EN HAVN AF MULIGHEDER

Visioner for mere liv i og ved Københavns Havn

HØRINGSSVAR

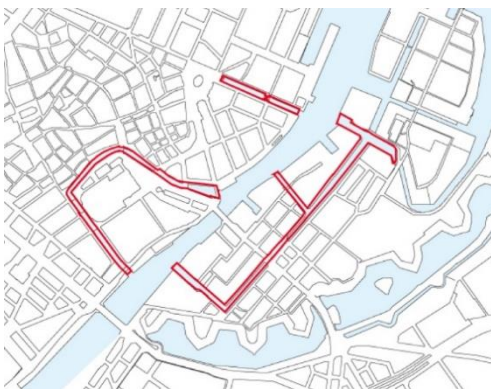
Selv om inderhavnsbroen stadig kun er under opførelse for nærværende, kan den blive overflødig og kan fjernes inden for en kortere årrække hvis en længdegående havnetunnel realiseres. I konstruktionsfasen vil det være nødvendigt at nedtage Inderhavnsbroen, og efter opførelsen vil Inderhavnsbroen være overflødig, fordi tunnelen allerede har til- og frakørsler der tillader passage af havneløbet på tværs for cykler og gående. Ligeledes vil Københavnertunnelen overflødiggøre eventuelle nye broer mellem Skuespilhuset og Operaen.

Såfremt Københavnertunnelen ikke anlægges, kan Inderhavnsbroen erstattes af en tunnel, som vedtaget af Københavns Borgerrepræsentation allerede i 2001 og 2005.

Hvis Københavnertunnelen bygges, vil den nødvendiggøre nedtagelsen af Inderhavnsbroen i konstruktionsfasen og overflødiggøre den efterfølgende.

Ny påtænkt bro mellem Skuespilhuset og Operaen.

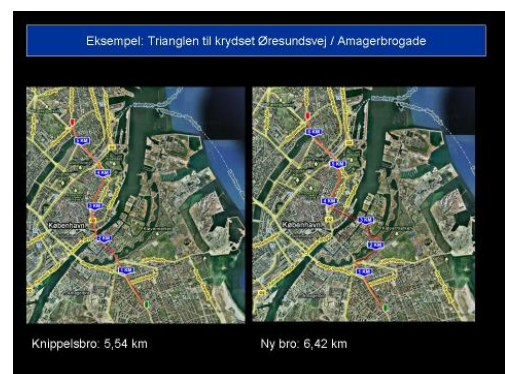
problemer med både teknik og økonomi omkring broerne, er tiden måske inde til at erkende at broerne har været en fejltagelse og opgive deres færdiggørelse. Alternativet kan være nævnte tunnel, som der iflg. ledende ingeniørfirmaer ikke er tekniske hindringer for at anlægge, eller det kan være ingenting. Der er således allerede for nærværende

udmærkede muligheder for at komme over havnen, og specielt hvor Inderhavnsbroen anlægges, er der kun et beskedent transportbehov. Lad Havnen Leve har således ud fra interviewundersøgelser tidligere påpeget at kun 7% af den nuværende trafik over Knippelsbro vil have fordel af de nye broer. De resterende 93% cyklister, der i dag kører på Knippelsbro, kører således fra Midt- eller Sydamer mod centrum, og får en længere vej over de nye broer. Broen over Proviantmagasinsgraven er en overflødig med broen med Danneskjold Samsøes Allé få meter væk.

Med opførelsen af kanalbroerne over Christianshavns Kanal, er sejlbareheden af de sidste frie dele af de københavnske kanaler blevet markant forringet.
